**TB1198**

# Part Nr. 228 0047 10 – 280/280mm TGU6

Manufacturer: NEW HOLLAND

Model: (FIAT) 880

**Info: New design / Neues Design / Nouvelle conception / Nuevo diseño / Nuovo disegno / Nuovo segno**

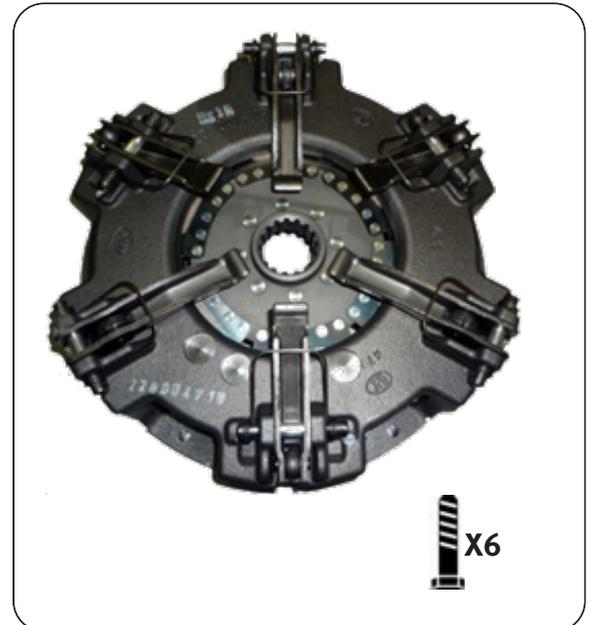
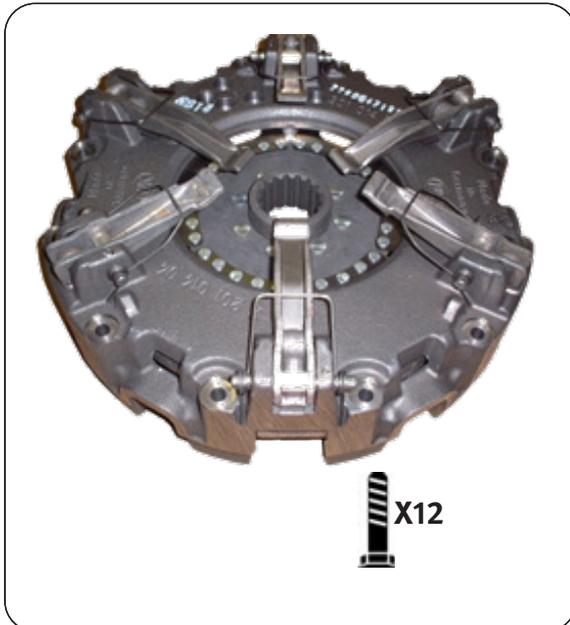
This new design utilises the latest clutch technology, using a vented housing for improved cooling and heat dispersal. Fully interchangeable with existing clutches with no modifications required to vehicle or flywheel. A new fixation bolt set 411 0164 11 6 x M8 x 1.25 x 50mm + Conical washer is supplied with new designs to accommodate the lower housing.
